**Verslag huishoudelijke elektrische installatie op laagspanning en zeer lage spanning****Algemeen:**

Referentie: 004-20260928-03	Datum controle: 28/09/2026
Keurder: 004

Eigenaar: Mommerency daniel	EAN-code: 541448820072946815
Adres installatie: Broekstraat 24, 1831 - Diegem	Nummer teller(s): 1sag3100833680
	Distributienetbeheerder installatie: Fluvius
Datum uitvoering installatie:	☒ Vóór 01/10/1981 ☒ Tussen 01/10/1981 en 01/06/2020 ☐ Vanaf 01/06/2020
Type:	☒ Wooneenheid ☐ Niet-huishoudelijk ☐ PV ☐ Batterij ☐ Laadpaal

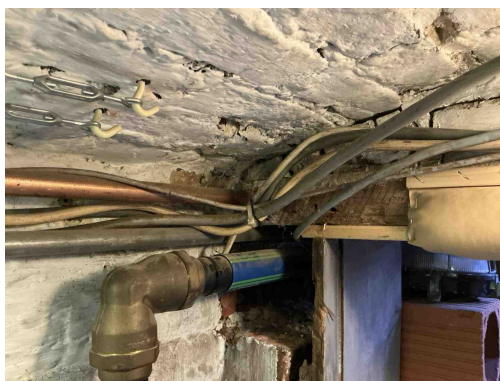
B06 - Het elektrisch verdeelbord heeft niet de minimale beschermingsgraad IPXX-B in een gewone ruimte (Boek 1: 4.2.2.3).

Opmerking: Oa bord 1

B04 - De aanduiding van de kringen, klemmen en/of schakelapparatuur ontbreekt, is onjuist of is onvolledig (Boek 1: 3.1.3.1/5.1.6.1).

Opmerking: Oa bord 1

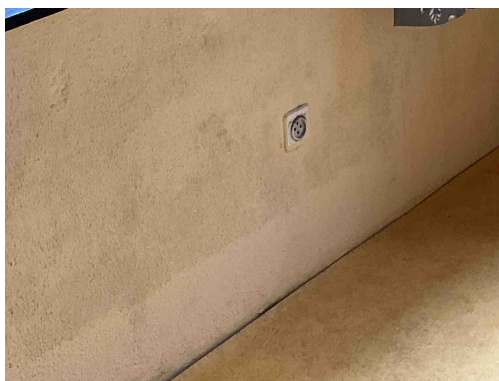
C24 - De afstand tussen de elektrische leiding(en) en niet elektrische leiding(en) is onvoldoende (Boek 1: 5.2.8).

Opmerking: Oa kelder

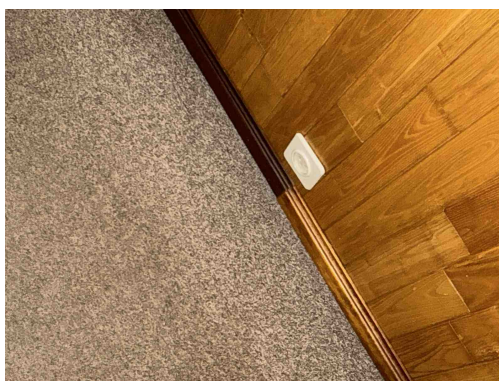
T11 - De contactdozen waarvan de toegekende stroomsterkte maximaal 16A en de toegekende spanning maximaal 250V bedraagt en niet bedoeld zijn voor de voeding van een of meerdere verbruikstoestellen voor een specifiek doel en niet geplaatst zijn in of op schakel- en verdeelborden, beschikken niet of IPXX-D (incl. gemeenschappelijke delen residentieel geheel) (Boek 1: 4.2.2.3/5.3.5.2).

Opmerking: Oa keuken, hal, living, slaapkamer 1,2,...

A20 - Er bevindt zich een contactdoos zonder beschermingsgeleider in de elektrische installatie. Deze is niet geplaatst achter een differentieelstroombeschermingsinrichting met grote (max. 30mA) of zeer grote (max. 10mA) gevoeligheid.

Opmerking: Oa keuken, hal, living, slaapkamer 1,2,...

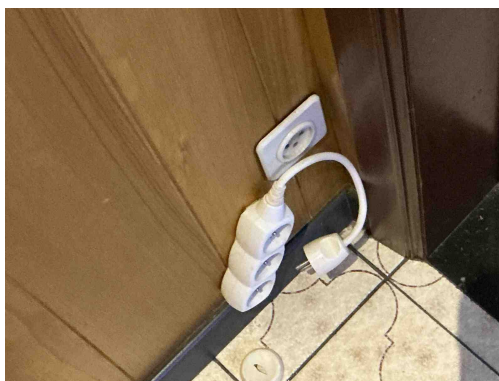
T11 - De contactdozen waarvan de toegekende stroomsterkte maximaal 16A en de toegekende spanning maximaal 250V bedraagt en niet bedoeld zijn voor de voeding van een of meerdere verbruikstoestellen voor een specifiek doel en niet geplaatst zijn in of op schakel- en verdeelborden, beschikken niet of IPXX-D (incl. gemeenschappelijke delen residentieel geheel) (Boek 1: 4.2.2.3/5.3.5.2).

Opmerking: Oa keuken, hal, living, slaapkamer 1,2,...

A20 - Er bevindt zich een contactdoos zonder beschermingsgeleider in de elektrische installatie. Deze is niet geplaatst achter een differentieelstroombeschermingsinrichting met grote (max. 30mA) of zeer grote (max. 10mA) gevoeligheid.

Opmerking: Oa keuken, hal, living, slaapkamer 1,2,...

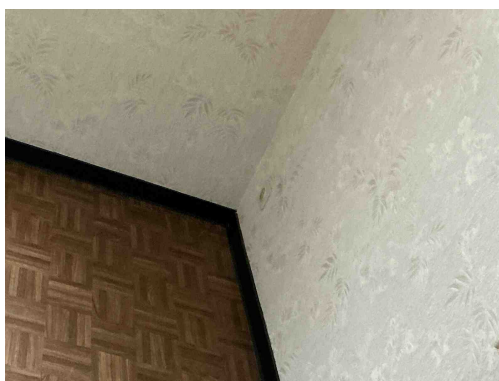
T11 - De contactdozen waarvan de toegekende stroomsterkte maximaal 16A en de toegekende spanning maximaal 250V bedraagt en niet bedoeld zijn voor de voeding van een of meerdere verbruikstoestellen voor een specifiek doel en niet geplaatst zijn in of op schakel- en verdeelborden, beschikken niet of IPXX-D (incl. gemeenschappelijke delen residentieel geheel) (Boek 1: 4.2.2.3/5.3.5.2).

Opmerking: Oa keuken, hal, living, slaapkamer 1,2,...

A20 - Er bevindt zich een contactdoos zonder beschermingsgeleider in de elektrische installatie. Deze is niet geplaatst achter een differentieelstroombeschermingsinrichting met grote (max. 30mA) of zeer grote (max. 10mA) gevoeligheid.

Opmerking: Oa keuken, hal, living, slaapkamer 1,2,...

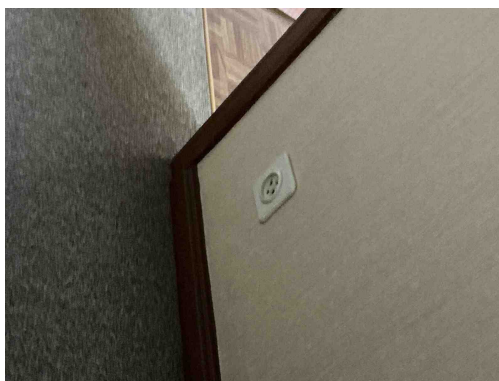
T11 - De contactdozen waarvan de toegekende stroomsterkte maximaal 16A en de toegekende spanning maximaal 250V bedraagt en niet bedoeld zijn voor de voeding van een of meerdere verbruikstoestellen voor een specifiek doel en niet geplaatst zijn in of op schakel- en verdeelborden, beschikken niet of IPXX-D (incl. gemeenschappelijke delen residentieel geheel) (Boek 1: 4.2.2.3/5.3.5.2).

Opmerking: Oa keuken, hal, living, slaapkamer 1,2,...

A20 - Er bevindt zich een contactdoos zonder beschermingsgeleider in de elektrische installatie. Deze is niet geplaatst achter een differentieelstroombeschermingsinrichting met grote (max. 30mA) of zeer grote (max. 10mA) gevoeligheid.

Opmerking: Oa keuken, hal, living, slaapkamer 1,2,...

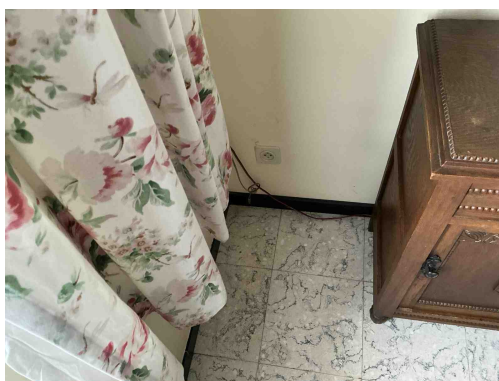
T11 - De contactdozen waarvan de toegekende stroomsterkte maximaal 16A en de toegekende spanning maximaal 250V bedraagt en niet bedoeld zijn voor de voeding van een of meerdere verbruikstoestellen voor een specifiek doel en niet geplaatst zijn in of op schakel- en verdeelborden, beschikken niet of IPXX-D (incl. gemeenschappelijke delen residentieel geheel) (Boek 1: 4.2.2.3/5.3.5.2).

Opmerking: Oa keuken, hal, living, slaapkamer 1,2,...

A20 - Er bevindt zich een contactdoos zonder beschermingsgeleider in de elektrische installatie. Deze is niet geplaatst achter een differentieelstroombeschermingsinrichting met grote (max. 30mA) of zeer grote (max. 10mA) gevoeligheid.

Opmerking: Oa keuken, hal, living, slaapkamer 1,2,...

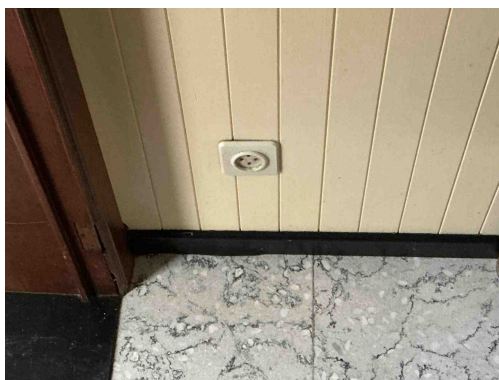
T11 - De contactdozen waarvan de toegekende stroomsterkte maximaal 16A en de toegekende spanning maximaal 250V bedraagt en niet bedoeld zijn voor de voeding van een of meerdere verbruikstoestellen voor een specifiek doel en niet geplaatst zijn in of op schakel- en verdeelborden, beschikken niet of IPXX-D (incl. gemeenschappelijke delen residentieel geheel) (Boek 1: 4.2.2.3/5.3.5.2).

Opmerking: Oa keuken, hal, living, slaapkamer 1,2,...

A20 - Er bevindt zich een contactdoos zonder beschermingsgeleider in de elektrische installatie. Deze is niet geplaatst achter een differentieelstroombeschermingsinrichting met grote (max. 30mA) of zeer grote (max. 10mA) gevoeligheid.

Opmerking: Oa keuken, hal, living, slaapkamer 1,2,...

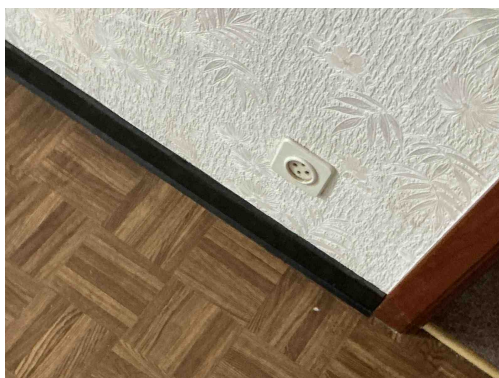
T11 - De contactdozen waarvan de toegekende stroomsterkte maximaal 16A en de toegekende spanning maximaal 250V bedraagt en niet bedoeld zijn voor de voeding van een of meerdere verbruikstoestellen voor een specifiek doel en niet geplaatst zijn in of op schakel- en verdeelborden, beschikken niet of IPXX-D (incl. gemeenschappelijke delen residentieel geheel) (Boek 1: 4.2.2.3/5.3.5.2).

Opmerking: Oa keuken, hal, living, slaapkamer 1,2,...

A20 - Er bevindt zich een contactdoos zonder beschermingsgeleider in de elektrische installatie. Deze is niet geplaatst achter een differentieelstroombeschermingsinrichting met grote (max. 30mA) of zeer grote (max. 10mA) gevoeligheid.

Opmerking: Oa keuken, hal, living, slaapkamer 1,2,...

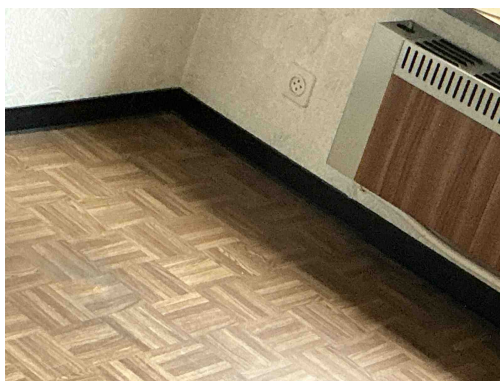
T11 - De contactdozen waarvan de toegekende stroomsterkte maximaal 16A en de toegekende spanning maximaal 250V bedraagt en niet bedoeld zijn voor de voeding van een of meerdere verbruikstoestellen voor een specifiek doel en niet geplaatst zijn in of op schakel- en verdeelborden, beschikken niet of IPXX-D (incl. gemeenschappelijke delen residentieel geheel) (Boek 1: 4.2.2.3/5.3.5.2).

Opmerking: Oa keuken, hal, living, slaapkamer 1,2,...

A20 - Er bevindt zich een contactdoos zonder beschermingsgeleider in de elektrische installatie. Deze is niet geplaatst achter een differentieelstroombeschermingsinrichting met grote (max. 30mA) of zeer grote (max. 10mA) gevoeligheid.

Opmerking: Oa keuken, hal, living, slaapkamer 1,2,...

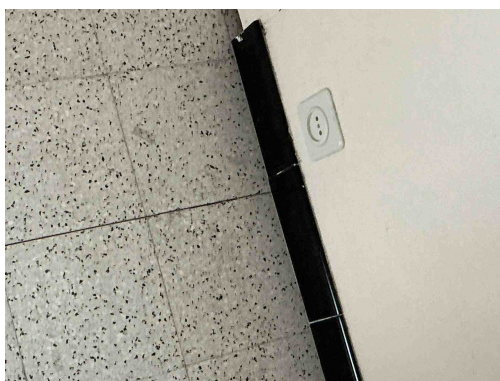
T11 - De contactdozen waarvan de toegekende stroomsterkte maximaal 16A en de toegekende spanning maximaal 250V bedraagt en niet bedoeld zijn voor de voeding van een of meerdere verbruikstoestellen voor een specifiek doel en niet geplaatst zijn in of op schakel- en verdeelborden, beschikken niet of IPXX-D (incl. gemeenschappelijke delen residentieel geheel) (Boek 1: 4.2.2.3/5.3.5.2).

Opmerking: Oa keuken, hal, living, slaapkamer 1,2,...

A20 - Er bevindt zich een contactdoos zonder beschermingsgeleider in de elektrische installatie. Deze is niet geplaatst achter een differentieelstroombeschermingsinrichting met grote (max. 30mA) of zeer grote (max. 10mA) gevoeligheid.

Opmerking: Oa keuken, hal, living, slaapkamer 1,2,...

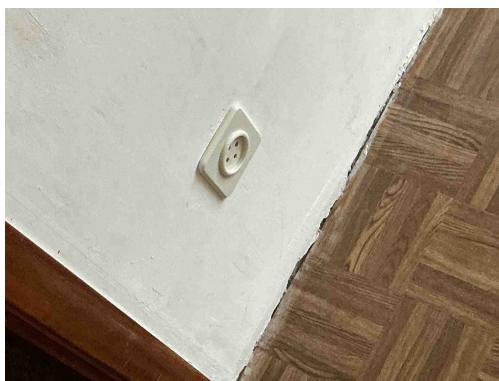
T11 - De contactdozen waarvan de toegekende stroomsterkte maximaal 16A en de toegekende spanning maximaal 250V bedraagt en niet bedoeld zijn voor de voeding van een of meerdere verbruikstoestellen voor een specifiek doel en niet geplaatst zijn in of op schakel- en verdeelborden, beschikken niet of IPXX-D (incl. gemeenschappelijke delen residentieel geheel) (Boek 1: 4.2.2.3/5.3.5.2).

Opmerking: Oa keuken, hal, living, slaapkamer 1,2,...

A20 - Er bevindt zich een contactdoos zonder beschermingsgeleider in de elektrische installatie. Deze is niet geplaatst achter een differentieelstroombeschermingsinrichting met grote (max. 30mA) of zeer grote (max. 10mA) gevoeligheid.

Opmerking: Oa keuken, hal, living, slaapkamer 1,2,...

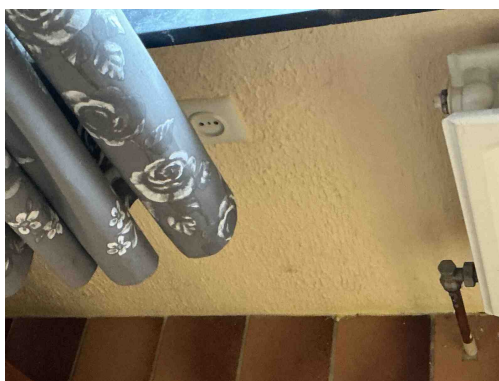
T11 - De contactdozen waarvan de toegekende stroomsterkte maximaal 16A en de toegekende spanning maximaal 250V bedraagt en niet bedoeld zijn voor de voeding van een of meerdere verbruikstoestellen voor een specifiek doel en niet geplaatst zijn in of op schakel- en verdeelborden, beschikken niet of IPXX-D (incl. gemeenschappelijke delen residentieel geheel) (Boek 1: 4.2.2.3/5.3.5.2).

Opmerking: Oa keuken, hal, living, slaapkamer 1,2,...

A20 - Er bevindt zich een contactdoos zonder beschermingsgeleider in de elektrische installatie. Deze is niet geplaatst achter een differentieelstroombeschermingsinrichting met grote (max. 30mA) of zeer grote (max. 10mA) gevoeligheid.

Opmerking: Oa keuken, hal, living, slaapkamer 1,2,...

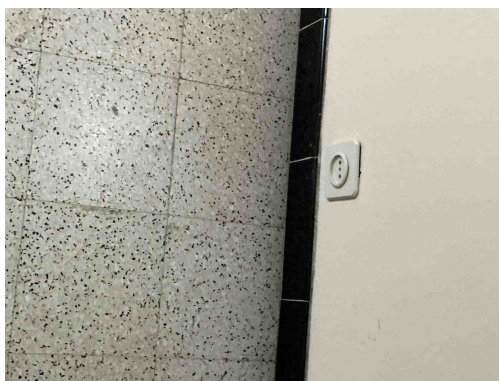
T11 - De contactdozen waarvan de toegekende stroomsterkte maximaal 16A en de toegekende spanning maximaal 250V bedraagt en niet bedoeld zijn voor de voeding van een of meerdere verbruikstoestellen voor een specifiek doel en niet geplaatst zijn in of op schakel- en verdeelborden, beschikken niet of IPXX-D (incl. gemeenschappelijke delen residentieel geheel) (Boek 1: 4.2.2.3/5.3.5.2).

Opmerking: Oa keuken, hal, living, slaapkamer 1,2,...

A20 - Er bevindt zich een contactdoos zonder beschermingsgeleider in de elektrische installatie. Deze is niet geplaatst achter een differentieelstroombeschermingsinrichting met grote (max. 30mA) of zeer grote (max. 10mA) gevoeligheid.

Opmerking: Oa keuken, hal, living, slaapkamer 1,2,...

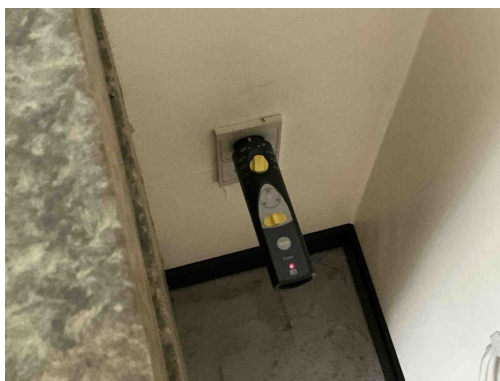
T11 - De contactdozen waarvan de toegekende stroomsterkte maximaal 16A en de toegekende spanning maximaal 250V bedraagt en niet bedoeld zijn voor de voeding van een of meerdere verbruikstoestellen voor een specifiek doel en niet geplaatst zijn in of op schakel- en verdeelborden, beschikken niet of IPXX-D (incl. gemeenschappelijke delen residentieel geheel) (Boek 1: 4.2.2.3/5.3.5.2).

Opmerking: Oa keuken, hal, living, slaapkamer 1,2,...

A20 - Er bevindt zich een contactdoos zonder beschermingsgeleider in de elektrische installatie. Deze is niet geplaatst achter een differentieelstroombeschermingsinrichting met grote (max. 30mA) of zeer grote (max. 10mA) gevoeligheid.

Opmerking: Oa keuken, hal, living, slaapkamer 1,2,...

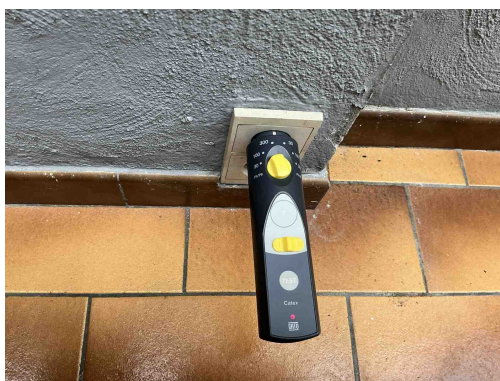
A16 - Er is geen continuïteit van de beschermingsgeleider van de contactdoos (Boek 1: 5.4.3.4).
Opmerking: Oa veranda

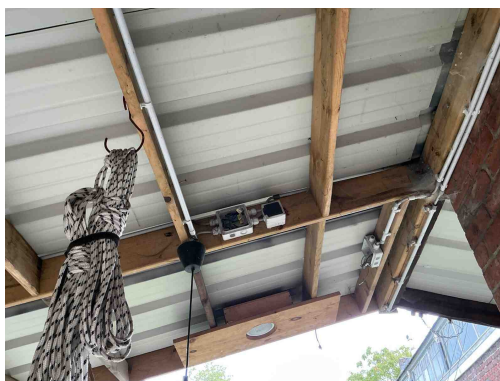
A16 - Er is geen continuïteit van de beschermingsgeleider van de contactdoos (Boek 1: 5.4.3.4).
Opmerking: Oa veranda

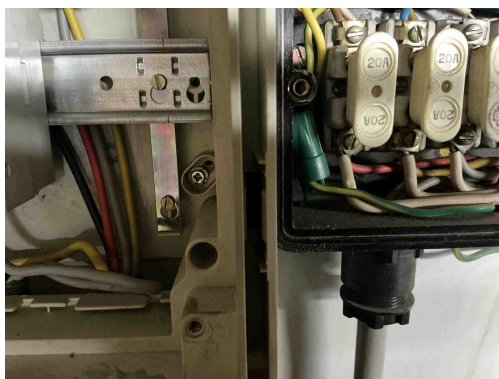
T23 - Het elektrisch materiaal is beschadigd. (Boek 1: 1.4.1.3).
Opmerking: Oa veranda

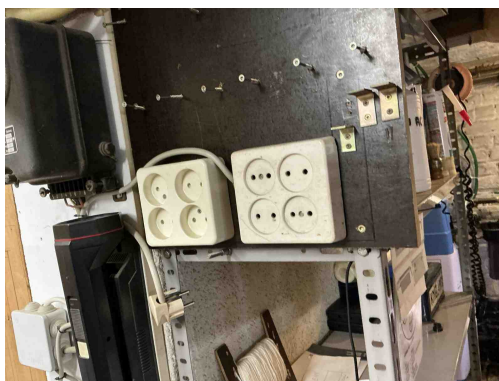
T21 - Het elektrisch materieel is niet geplaatst volgens de voorschriften van de fabrikant/ regels van goed vakmanschap . (Boek 1: 1.4.1.3)

Opmerking: Oa living, bord 1, vijzen niet afgedekt, 3 geleiders in zelfde aansluiting, kelder

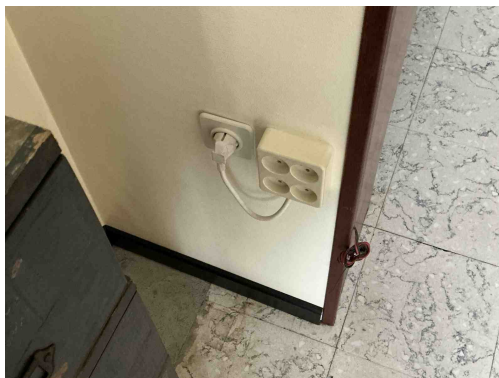
T21 - Het elektrisch materieel is niet geplaatst volgens de voorschriften van de fabrikant/ regels van goed vakmanschap . (Boek 1: 1.4.1.3)

Opmerking: Oa living, bord 1, vijzen niet afgedekt, 3 geleiders in zelfde aansluiting, kelder

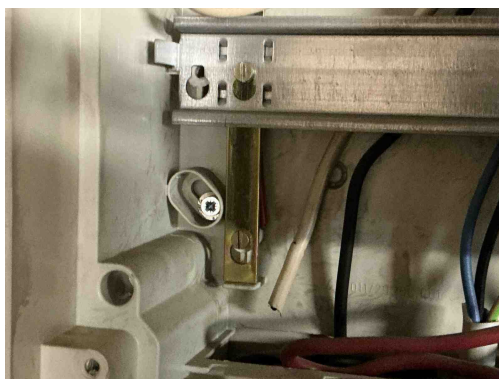
T21 - Het elektrisch materieel is niet geplaatst volgens de voorschriften van de fabrikant/ regels van goed vakmanschap . (Boek 1: 1.4.1.3)

Opmerking: Oa living, bord 1, vijzen niet afgedekt, 3 geleiders in zelfde aansluiting, kelder

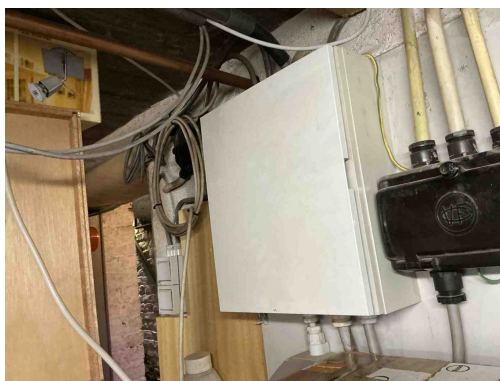
T21 - Het elektrisch materieel is niet geplaatst volgens de voorschriften van de fabrikant/ regels van goed vakmanschap . (Boek 1: 1.4.1.3)

Opmerking: Oa living, bord 1, vijzen niet afgedekt, 3 geleiders in zelfde aansluiting, kelder

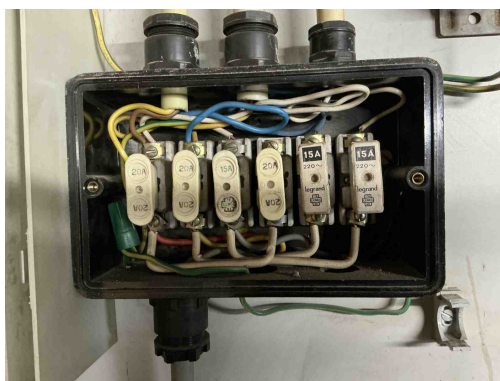
B17 - De voedingsspanning is niet op elk bord vermeld (Boek 1: 3.1.3.3).
Opmerking: Oa. Bord 1,2

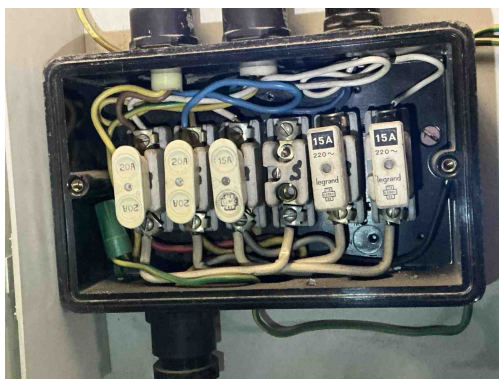
D08 - De nodige markeringen op de beveiligingstoestellen ontbreken of zijn onleesbaar (Boek 1: 5.3.5.5).
Opmerking: Oa bord 2

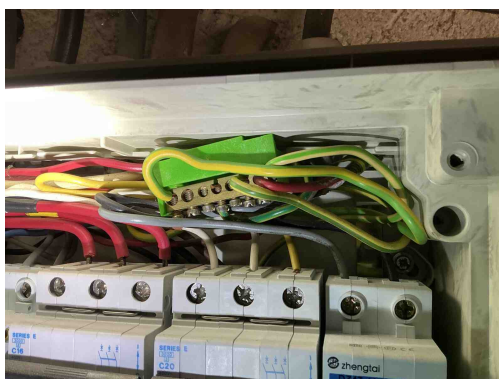
B30 - De houder van de beveiliging in een huishoudelijke ruimte is niet voorzien van aangepaste kalibreerelementen (Boek1: 5.3.5.5).

Opmerking: Oa bord 2

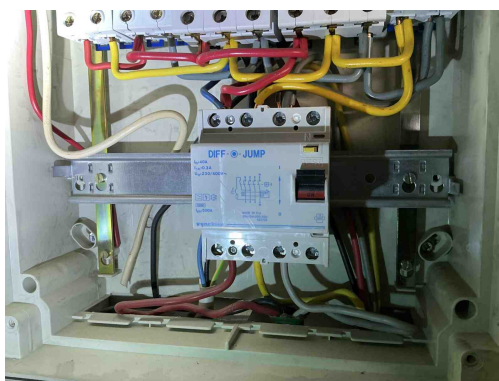
C20 - De kleurencombinatie voor de PE of PEN geleider is niet geel/groen (Boek 1: 5.1.6.2).

Opmerking: Oa bord 1

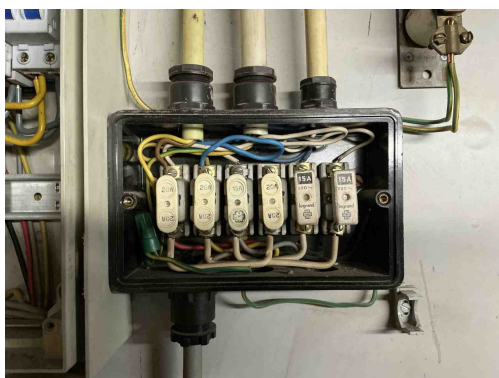
A05 - De waarde van de spreidingsweerstand van de aardverbinding is te hoog (Boek 1: 5.4.2).
